**ASUNTO: ANTEPROYECTO DE LAS OBRAS A REALIZAR POR LA AUTORIDAD PORTUARIA DE VALENCIA PARA EL DESARROLLO DE LA NUEVA TERMINAL DE CONTENEDORES DEL PUERTO DE VALENCIA**

**NOTA TÉCNICA DE RESPUESTA A LA CONSULTA EMITIDA POR LA AUTORIDAD PORTUARIA DE VALENCIA EN RELACIÓN CON SU TRAMITACIÓN AMBIENTAL**

Figura 6. Adenda a la Modificación del Proyecto de Ampliación del puerto de Valencia. 2020

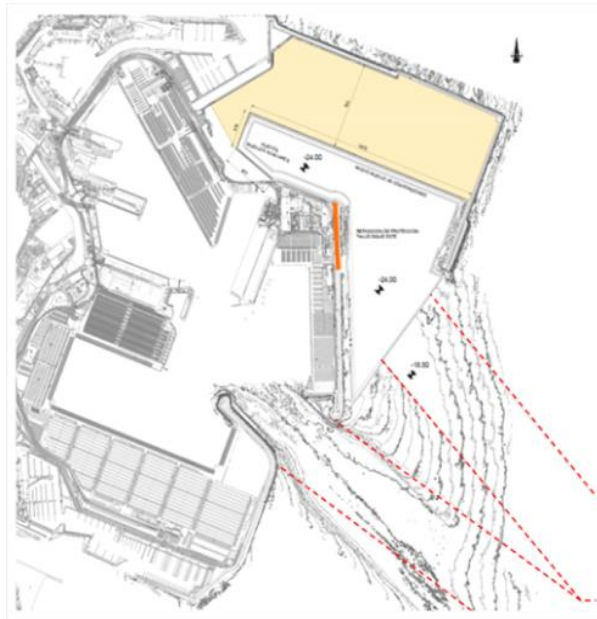
- Se elimina la prolongación del dique de abrigo (Dique 7) por considerarse innecesaria, habida cuenta de los resultados favorables de los nuevos ensayos realizados. Estos resultados atestiguan el cumplimiento de las Recomendaciones de Obras Marítimas (ROM) para los buque-tipo ensayados en lo relativo a operatividad (ROM 2.0-11) y maniobras de buques (ROM 3.1-99) sin necesidad de dicha prolongación.

- Se retira completamente el contradique Norte (Dique 4), eliminándose por tanto el Dique 8, amparándose igualmente en los resultados de los estudios en modelo numérico y físico ya referidos.

- Se reponen los mantos principales de protección del tramo del dique del Este que quedará desabrigoado tras la retirada completa del contradique Norte.

- Se reduce el calado del canal de acceso a la dársena Norte de -22,5 m a -18,5 m de profundidad, coincidente con el calado del otro canal de acceso a las dársenas interiores del puerto de Valencia y, con ello, el volumen de dragado en esa zona.

- Se establece como calado de diseño de la dársena la cota -18,5 m.
- Se propone asimismo un dragado de profundización de la dársena interior hasta la cota -24,00 m, con el fin de obtener material de relleno para la explanada del muelle.

Analizado el documento, Puertos del Estado solicita la revisión de algunos de los aspectos recogidos en el mismo y, en especial, aquellos relativos al balance de materiales reflejado en el documento. El documento de Adenda definitivo se recibe en Puertos del Estado el 30 de noviembre de 2020.
